PARTS MODIFICATION LIST

Division 主管部署	Camera Service Div. カメラサービス部
Valid from 施行年月日	December 21. 2000

Parts List P. 8

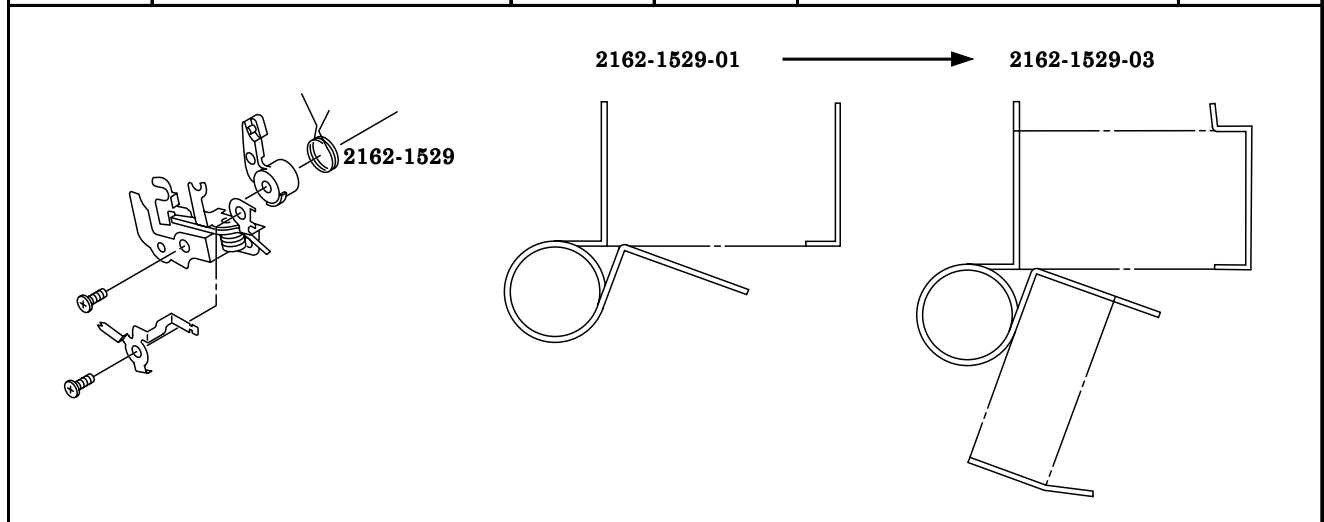
REASON 変更理由	ショート防止 To prevent short-circuit	COMMON MODEL 共通機種	2162-Series
Previous	2162-1529-01	×	2162-1529-03

Parts List P. 8

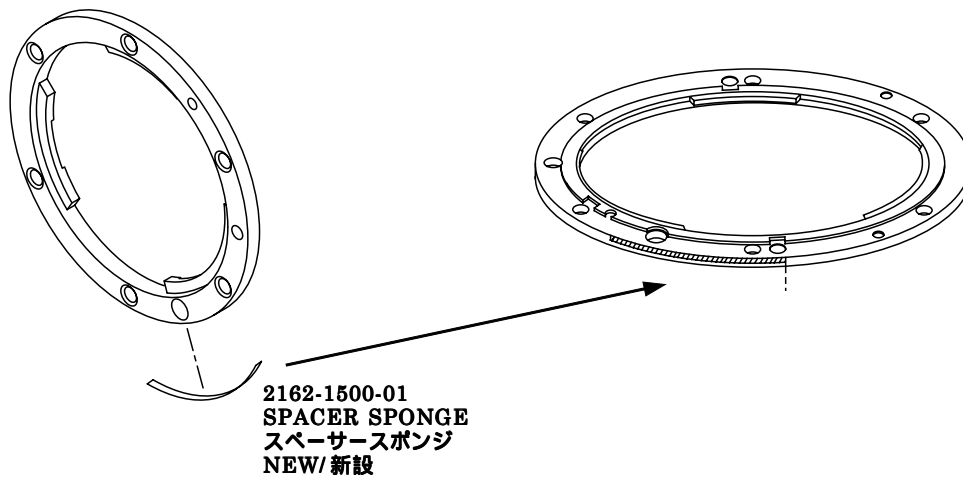
REASON 変更理由	マウントと前カバーの隙間改善			COMMON MODEL 共通機種	2162-Series	
	To fill up the gap between the mount and the front cover.					
Previous				2162-1500-01		New

Parts List P. 6

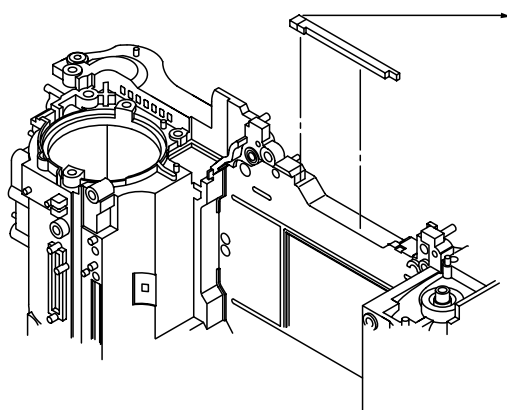
REASON 変更理由	光漏れ防止			COMMON MODEL 共通機種	2162-Series
	To prevent light leak				
Previous	_____			2162-1008-81	New

2162-1008-81
LIGHT SHIELD SPONGE
遮光スポンジ
NEW/新設

Parts List P. 6

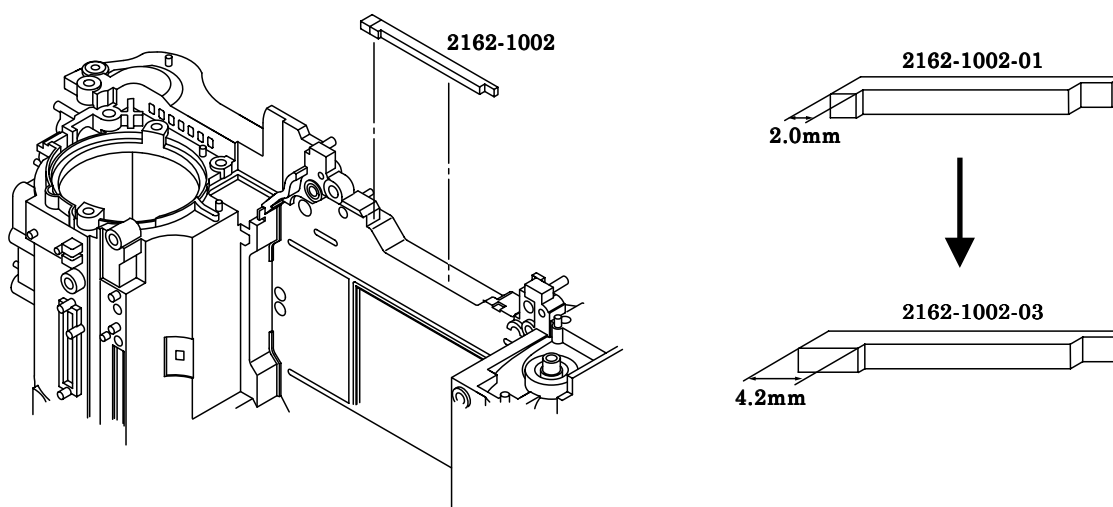
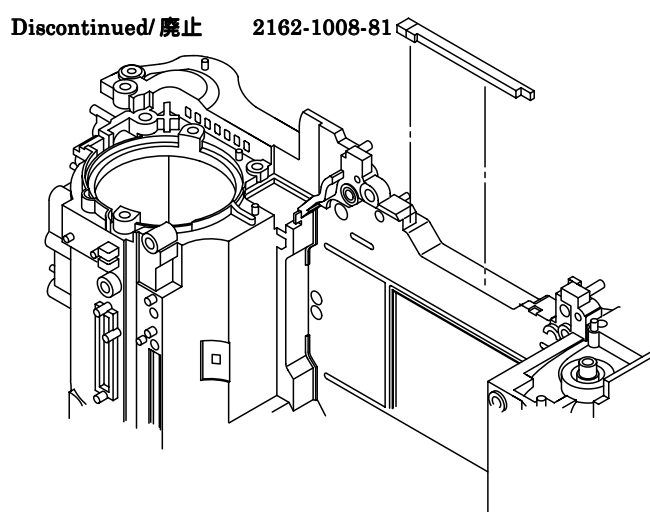
REASON 変更理由	生産都合			COMMON MODEL 共通機種	2162-Series	
	For efficient production					
Previous	2162-1002-01	x	x	2162-1002-03		New

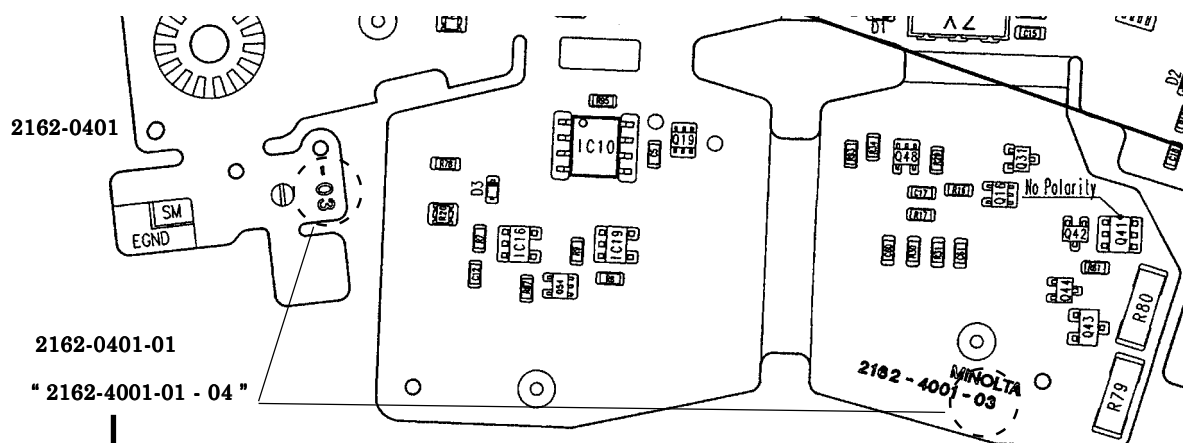
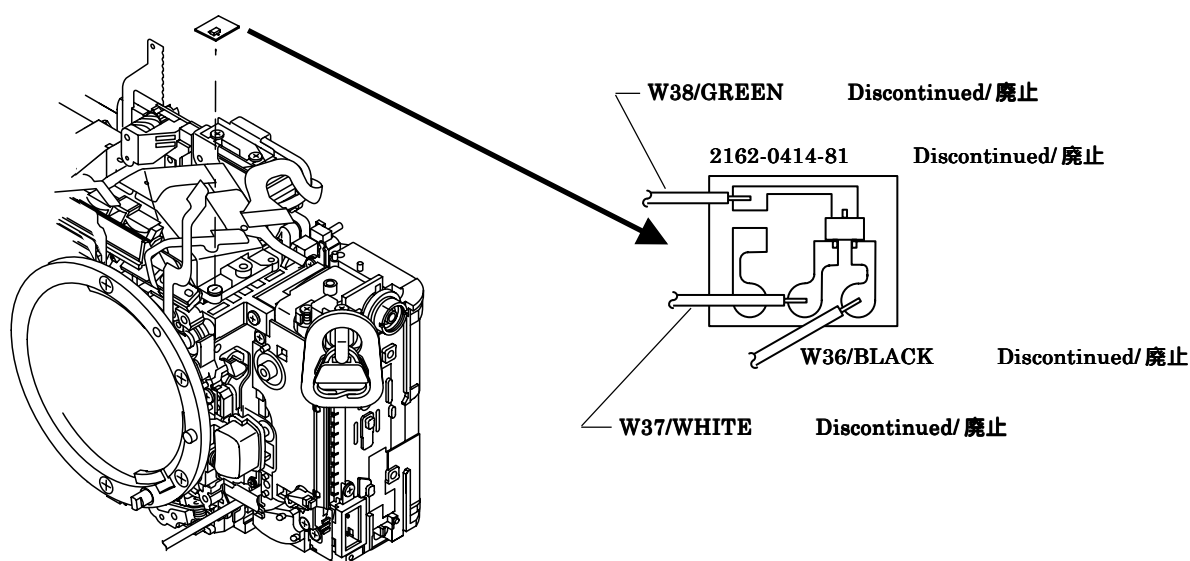
REASON 変更理由	生産都合 For efficient production	COMMON MODEL 共通機種	2162-Series
Previous	2162-0401-01	x	x
			2162-0401-02
			New

Previous	2162-0414-81				New
Previous	(9394-0807-00):W36				New
Previous	(9394-0807-09):W37				New
Previous	(9394-0807-05):W38				New

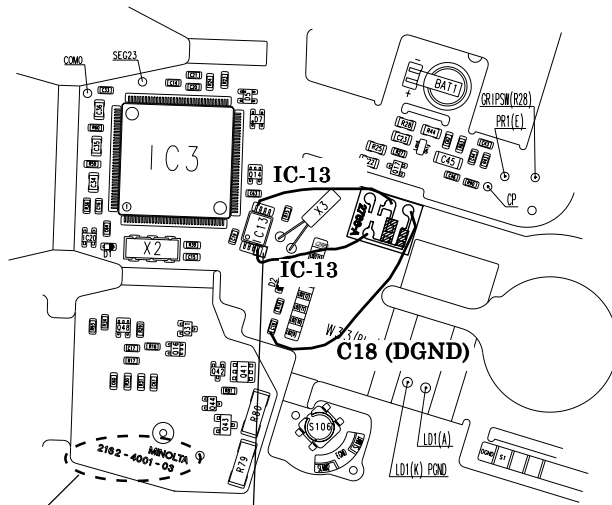
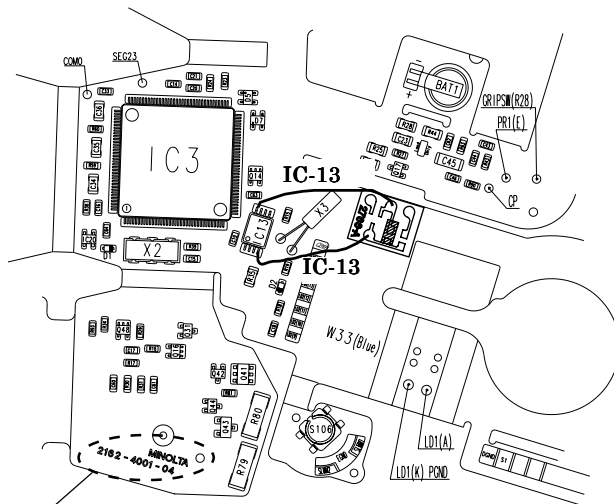
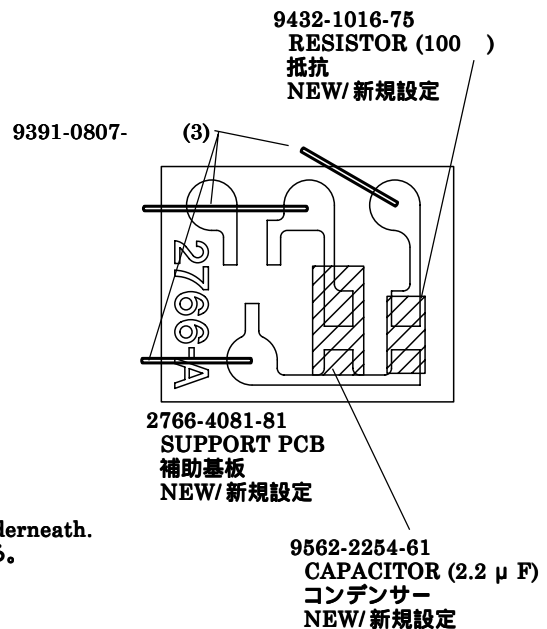
REASON 変更理由	静電気によるデータ表示の変化防止 To correct undesirable change in date/time	COMMON MODEL 共通機種	2162-Series
Previous		2766-4081-81	New
Previous		9432-1016-75	New
Previous		9562-2254-61	New
Previous		9384-2290-90	New
Previous		9391-0807-	New

For FPC-A of Type-03 or earlier
Aフレキが "2162-4001-03" までの場合

Lift up IC-13 Pin 4 and install underneath.
IC-13 ピンを浮かせて貼り付ける。

For FPC-A of Type-04 or later
Aフレキが "2162-4001-04" 以降の場合

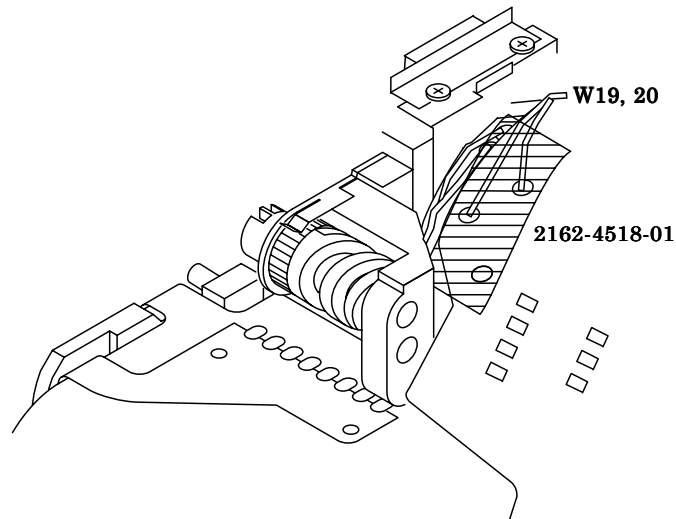
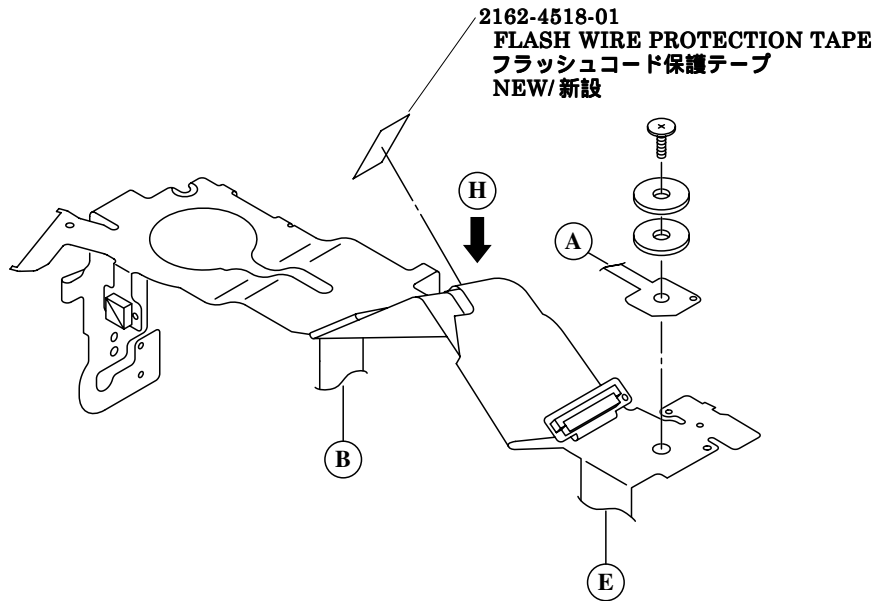
REASON 変更理由	フラッシュコードのショート防止	COMMON MODEL 共通機種	2162-Series	
	To protect the flash wire			
Previous	_____		2162-4518-01	New

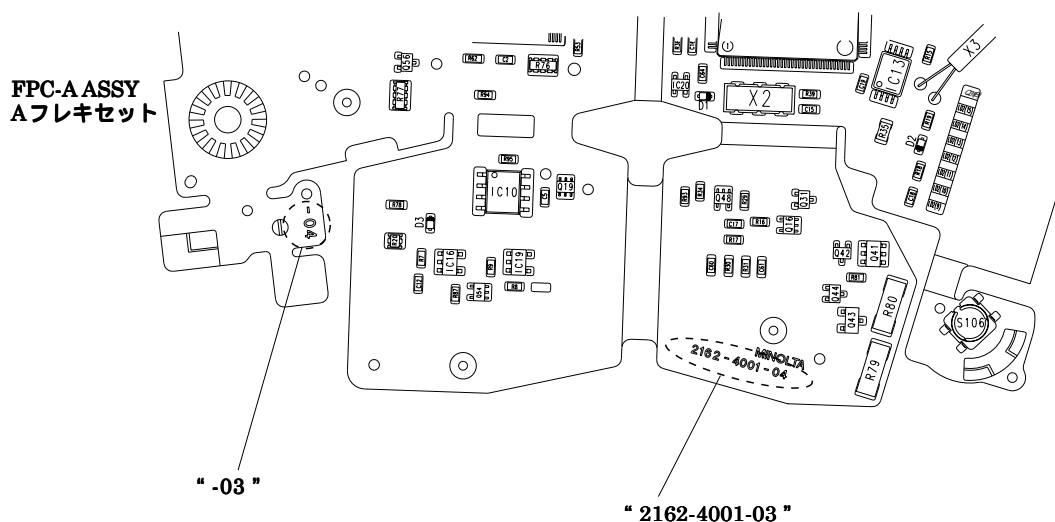
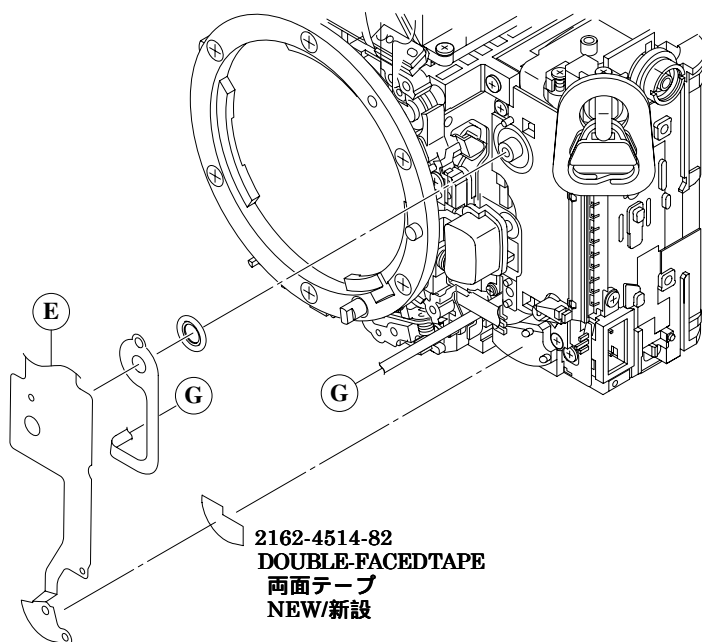
REASON 変更理由	AFモードSW接触率の改善			COMMON MODEL 共通機種	2162-Series
	To improve AF mode switch contact.				
Previous				2162-4514-82	New

・2162-4514-82はAフレキの印字が"2162-4001-03"にのみ使用すること。
 #2162-4514-82 is only compatible with type-03 of FPC-A ("2162-4001-03" printed).

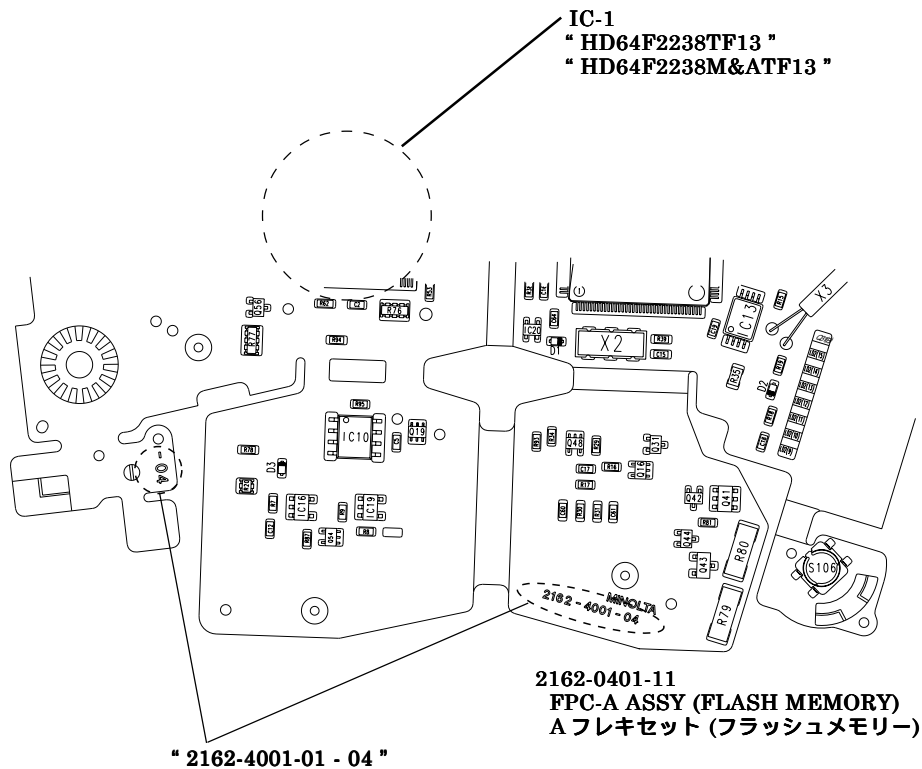
REASON 変更理由	管理都合	COMMON MODEL 共通機種	2162-291, -490, -600	
	For efficient part management			
Previous	_____		2162-0401-11	New

#2162-0401-11 is managed for spare parts of the Flex-A Assy (#2162-0401-01) which adopts the Flash Memory ICs.

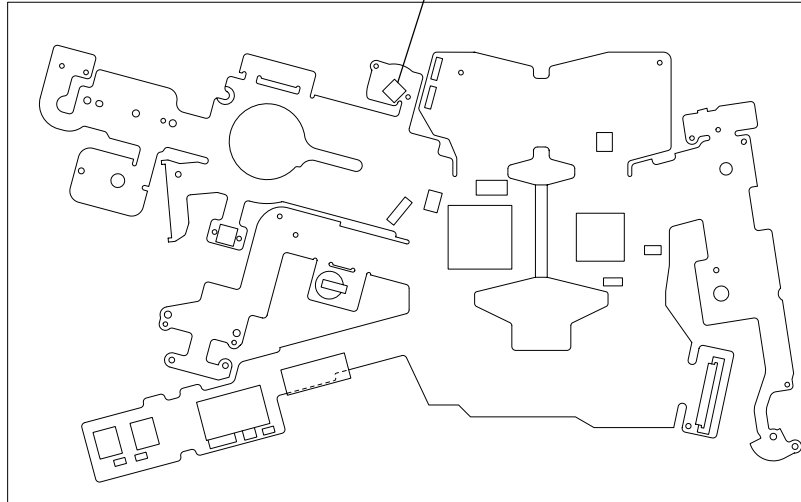
REASON 変更理由	手配都合	COMMON MODEL 共通機種	2162-Series	
	For efficient part supply			
Previous	_____		(9332-1862-01)	New

(9332-1862-01)
SW
Add./追加
